# PREFEITURA DE SANTO ANDRÉ

## RELATÓRIO TÉCNICO

O presente processo administrativo trata da solicitação da Câmara Municipal de Santo André, de autorização para intervenção no edifício do legislativo pertencente ao conjunto do Paço Municipal, bem tombado pelo município em reunião ordinária do COMDEPHAAPASA de 19/10/2016, através do PA 44.899/1993 e inscrito no livro de tomo municipal sob nº 23.

**Detalhes das portas de madeira existentes**

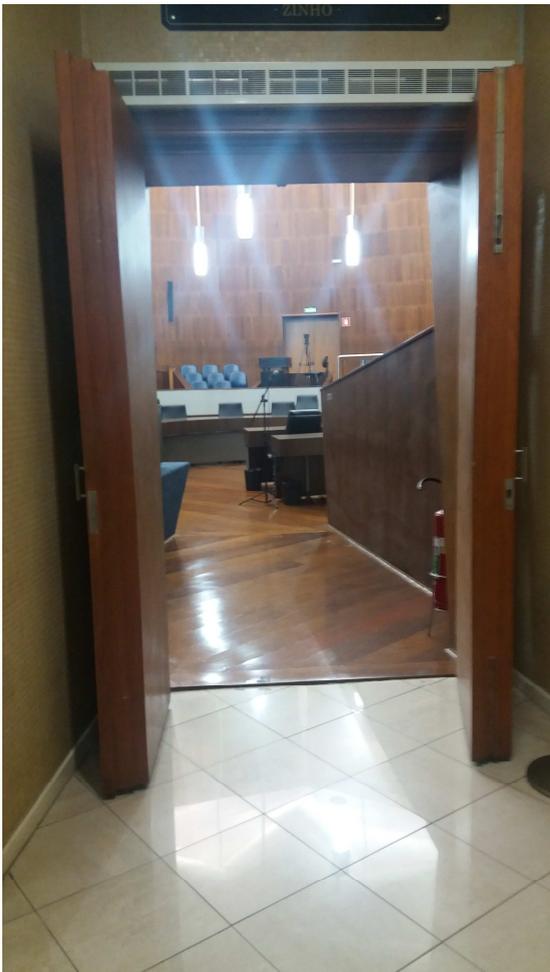
Observa-se que as três portas são em madeira do tipo camarão e constituídas por duas folhas dobráveis, fixadas lateralmente e guiadas por trilho metálico embutido no batente superior.

Tecnicamente, para a colocação das barras antipânico nas portas existentes, será necessária a transformação das portas dobráveis em folhas únicas e a substituição dos mecanismos de fixação, abertura/fechamento e travamento.

Sendo assim, não vemos óbice à autorização dos serviços nos termos estabelecidos pelo Termo de Referência, com o condicionante de aceite do serviço ao final da intervenção pelo Corpo Técnico deste Conselho.
